改善箇所説明図

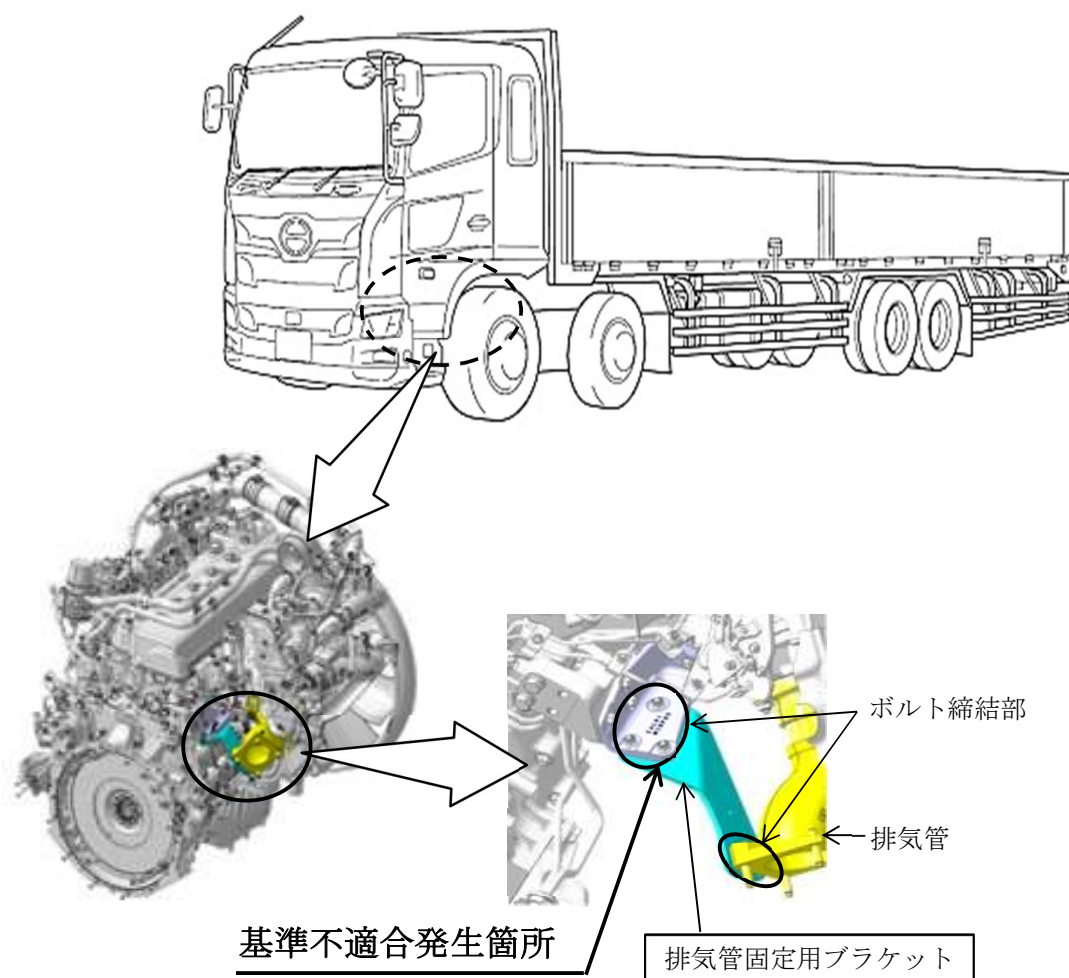
大型トラックの排気管固定用ブラケットにおいて、取付けボルト締結部の塗装膜厚が不適切なため、エンジンからの熱により膜厚が薄くなり、当該ボルトが緩むことがある。そのため、そのままの状態で使用を続けると、最悪の場合、ブラケットが脱落し他の交通を妨げるおそれがある。

全車両、当該ブラケットを対策品に交換する。

識別：改善実施済車には運転席側ドア開口部のシリアルナンバープレートの上側中央部に黒色ペイントを塗布する。
